## **CONSULTAS 22/08/23**

**Asesores del "Concurso Nacional de Anteproyectos, Vinculante, Sede Institucional AHRCC, Tucumán 1524, CABA**

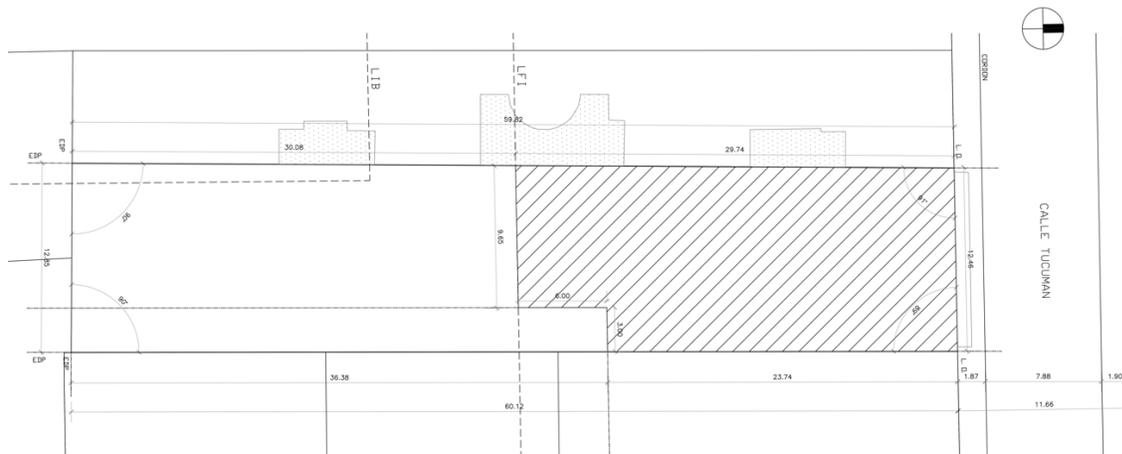
**Consulta 13:** podrían confirmar la LFI, a que distancia esta la cota LFI desde el EDP de fondo? (En el CAD enviado pareciera no coincidir la geometría con lo indicado en la cota.)

**Es válida la geometría del dibujo. Se adjunta CAD y PDF con la cota corregida.**
